東海第二発電所 敷地の地質・地質構造について (コメント回答)

平成29年5月12日
日本原子力発電株式会社

コメント及び回答の骨子一覧 (敷地の地質・地質構造について)

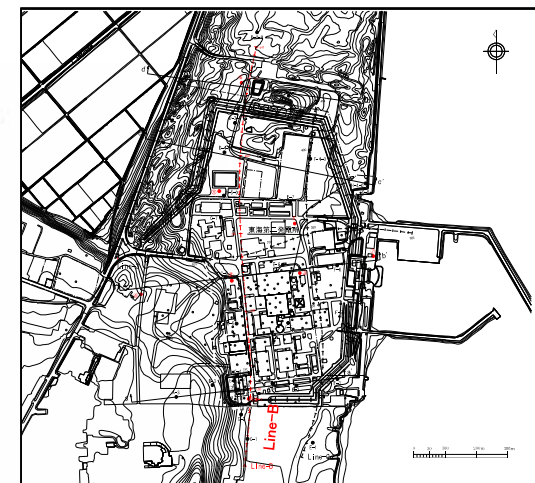
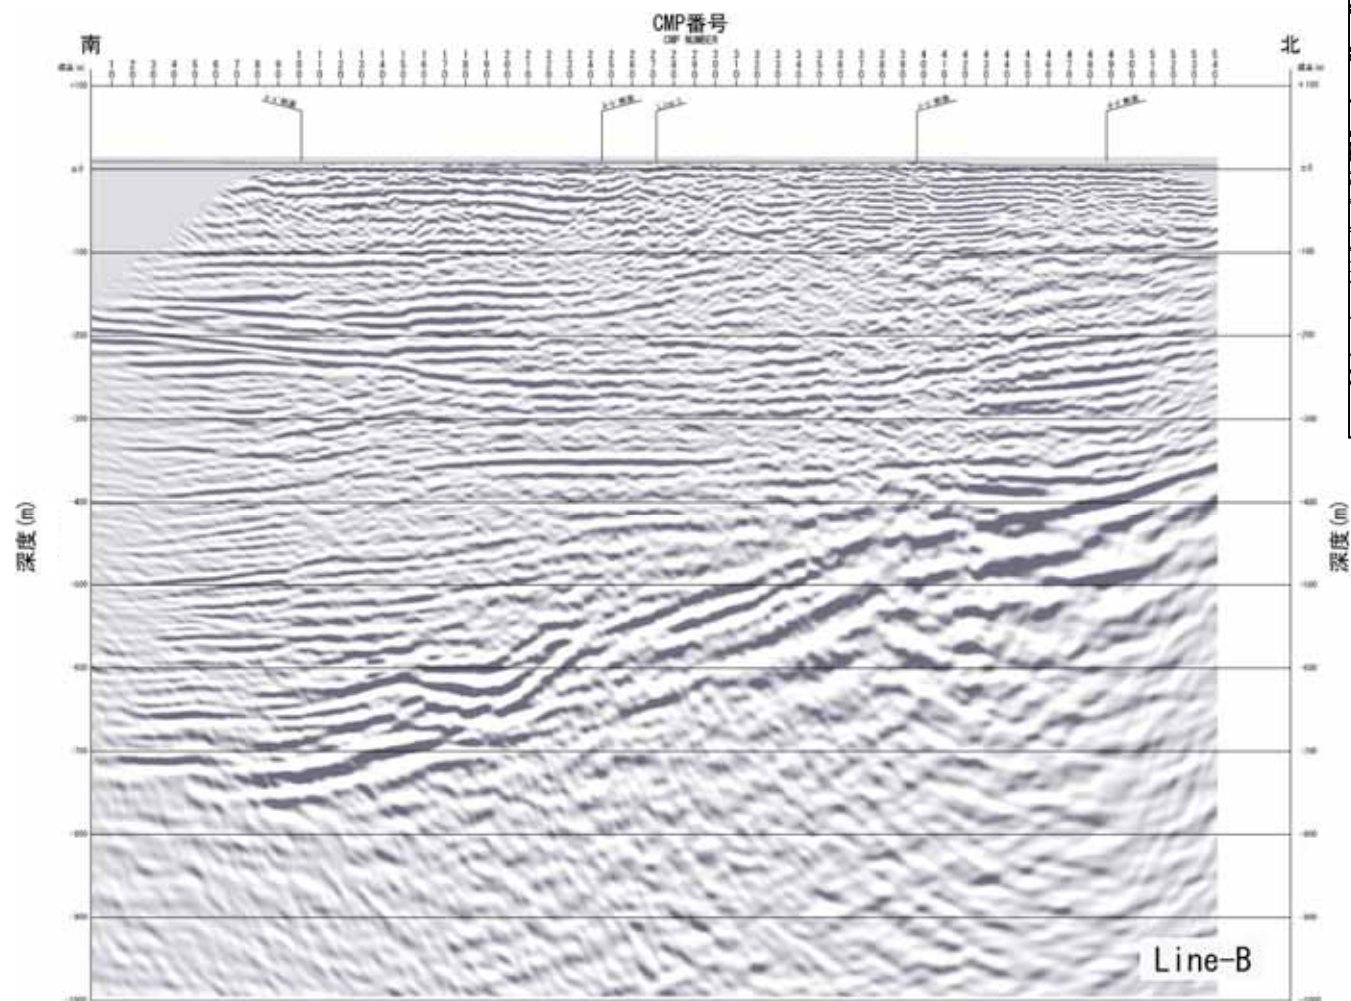
5 地質断面図の凡例を適正化すること。 (第402回審査会合, 平成28年9月16日)	・ 地質断面図の凡例について, 地質層序と久米層の岩相区分を分けて記載した。	31,33,35頁 36～39頁 補足説明資料: 3～8頁
6 特徴的な鍵層 II -5については, 追加分析をすること。 (第402回審査会合, 平成28年9月16日)	・ 火山灰分析を追加実施した結果, 東海第二発電所で確認された鍵層 II -5は, 原子力科学研究所及び核燃料サイクル工学研究所に連続していなかったが, 新たに1枚の鍵層 (VI -4) が東海第二発電所から原子力科学研究所に連続して分布することを確認した。	28頁 43～45頁 補足説明資料: 50頁
7 ⑥孔深度-270m付近等, ユニット境界 V の基底付近が傾斜していることについて記載の充実化を図ること。 (現地調査, 平成29年2月13日)	・ 侵食境界付近に見られる葉理等の傾斜について, 柱状図における傾斜角等の記載を適正化した。 ・ 一部にみられる傾斜した葉理については, 半固結及び未固結の久米層が侵食谷の上流から運搬された際に流動変形した見かけの傾斜である可能性が考えられる。	23頁 ボーリングコア・地質柱状図集: 2～7, 16～18, 20, 22, 30～32, 34, 36, 37, 40～43, 47, 49～51, 61, 96, 115～118, 152, 204

| 鍵層No. | 特 徴                                                        | 粒子組成 |                | コア写真                                                                                                                                                                                                                                     |
|-------|------------------------------------------------------------|------|----------------|------------------------------------------------------------------------------------------------------------------------------------------------------------------------------------------------------------------------------------------|
| VI-4  | ユニット区分VIの砂岩薄層を挟む砂質泥岩優勢層(Km-a1)に含まれ、灰白色の極細粒火山灰からなる。         | 重鉱物  | —              | C-2孔 標高:-305.11~-305.29m, 深度: 316.25 ~316.43m<br><br><br>10cm      |

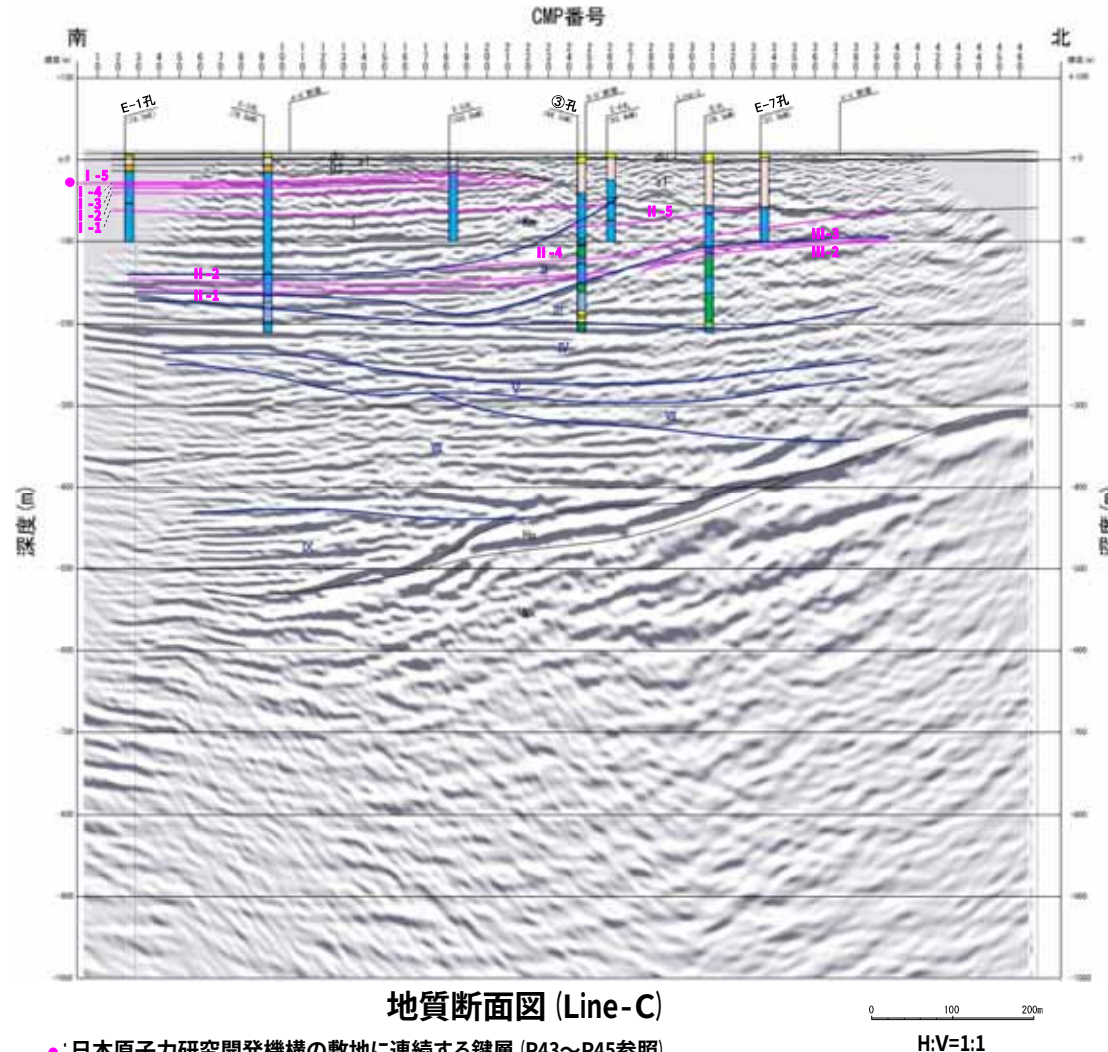
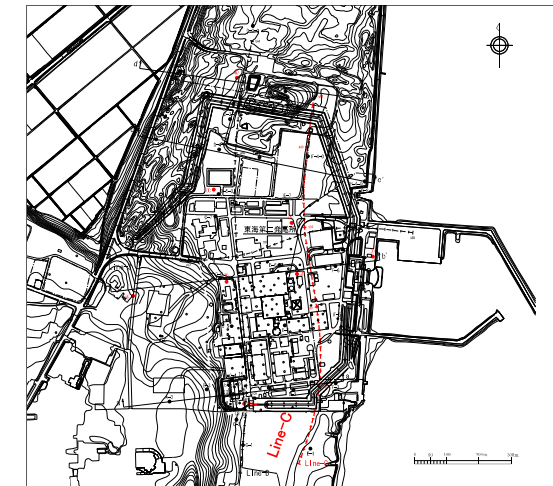
コメント	回答骨子	該当頁
1 『「将来活動する可能性のある断層等」が無い。』と判断したプロセスをより丁寧に記載すること。 (第402回審査会合, 平成28年9月16日)	・ 久米層には複数のユニットが認められ, それぞれのユニットには概ね水平な鍵層が複数分布している。これらの鍵層は侵食を受けているため敷地全域に連続するものではないが, その上位又は下位のユニットの鍵層がお互いを補完しながら側方に広がって連続していることから, 久米層は敷地全域にわたって水平性を有していると判断される。 ・ また, 一部の鍵層には, 緩やかに傾斜する傾向が認められるが, 上位の鍵層は概ね水平であり, また, その下位のユニットに認められる反射面も概ね水平である。 ・ 以上のことから, 敷地全体の久米層には断層を示唆する系統的な不連続や累積的な変位・変形は認められない。	9～10頁 31,33,35,37頁 46頁
2 微化石分析結果について, 年代区分を決定したエビデンスを示すこと。 (第402回審査会合, 平成28年9月16日)	・ 久米層及び那珂湊層群で実施した微化石分析のエビデンスを記載した。 ・ 微化石分析の結果, 久米層は前期鮮新世の後期から前期更新世の初期の間にほぼ連続的に堆積した地層と判断され, 那珂湊層群は白亜紀最末期の地層と判断される。	40～41頁
3 侵食境界の認定のプロセスを明記すること。 (第402回審査会合, 平成28年9月16日)	・ ボーリングコア観察結果によると, 久米層中には, 流動状の堆積構造あるいは偽礫, 異種礫, 貝殻片を含む礫岩が認められる。これらは, 下位の久米層を侵食して緩く谷状に連続していることから, 久米層堆積期に形成された海底谷等の侵食谷等の谷底に堆積したものと判断される。この侵食谷のうち, 連続性の良いものを侵食境界 (ユニット境界) とした。(I～IXのユニットに区分) ・ ユニット区分に際しては, 上記侵食境界に基づいて反射面, 岩相及び鍵層の連続性と整合がとれるよう総合的に判断した。	22頁
4 反射法地震探査結果については, 時間断面の記録も示すこと。 (第402回審査会合, 平成28年9月16日)	・ 反射法地震探査結果の時間断面の記録を添付した。	補足説明資料: 51～53頁

- 久米層中には複数の鍵層が概ね水平に連続して認められ、断層を示唆する系統的な不連続や累積的な変位・変形は認められない。
  - 南部 (E-1孔～③孔) では、ユニット I 及び II の鍵層が概ね水平に連続している。
  - 中部～北部 (③孔～E-7) では、鍵層 II-4 及び II-5 が連続し、南側に緩く傾斜する傾向が認められるが、下位のユニット IV 及びユニット V 付近に認められる反射面も概ね水平である。
- なお、連続性が確認された鍵層の分布は、反射法地震探査記録に認められる反射パターンの特徴と調和的である。
- ボーリング調査の結果、久米層には癒着して固結した面構造が認められるが、粘土状破砕部を伴う断層は認められない。
- 以上のことから、将来活動する可能性のある断層等は存在しないことを確認した。
